'בית ספר מקיף ט
שבט ראובן 2 אשדוד רובע יב
644583
088656584

מבדקי בטיחות מנהל חינוך

סיכום מבדק שנתי

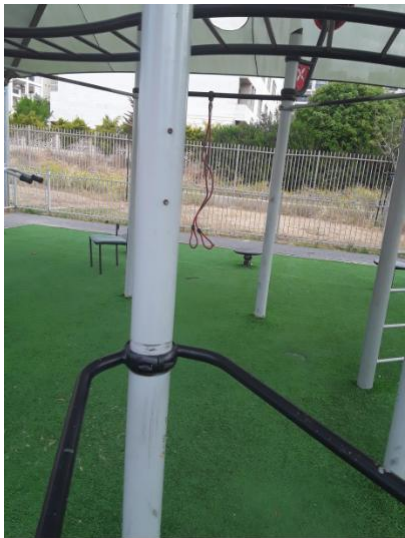
לחלק מהמתקנים חסר הוראות הפעלה	מתחם מתקני כושר	רכיבי המתקן יהיו 1 שלמים,	מתקני משחקים	3.44	9/4/2024 9:28
--------------------------------------	--------------------	------------------------------	-----------------	------	------------------

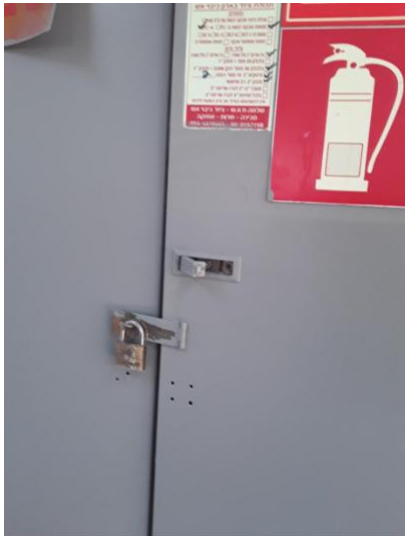
חוסר בפתח חירום
בכתות מסורגות

גורף בכתות
מסורגות

1 החלונות בקומת
הקרקע ובחדרים
בהם יש צורך
בסורגים, למניעת
פריצה דרכם,
בכל כיתה או
אולם יהיה לפחות
פתח מילוט אחד
באחד הסורגים
העונים על
הדרישות האלה:
א. פתח המילוט
בסורג יפתח כלפי
חוץ ויהיה במידות
מינימום של 0.80
מ' (רוחב) ו-
1.00 מ' (גובה)
ב. צבע הסורג
המשמש כפתח
מילוט יהיה מסוג
זוהר, פולט אור
משני הצדדים. ג.
מעל החלון יותקן
שלט זוהר ועליו
כתוב " חלון
חילוץ". ד. מפתח
המנעול שעל
הסורג ימצא
בתוך קופסת
ניפוח צבועה
באדום שתיקבע
במרחק לא גדול
מהמנעול שעל
הסורג. מפתחות
נוספים מאותו
הסוג (מאסטר)
יהיו בארון
המפתחות של
מוסד החינוך ובידי
המורה וכל אדם
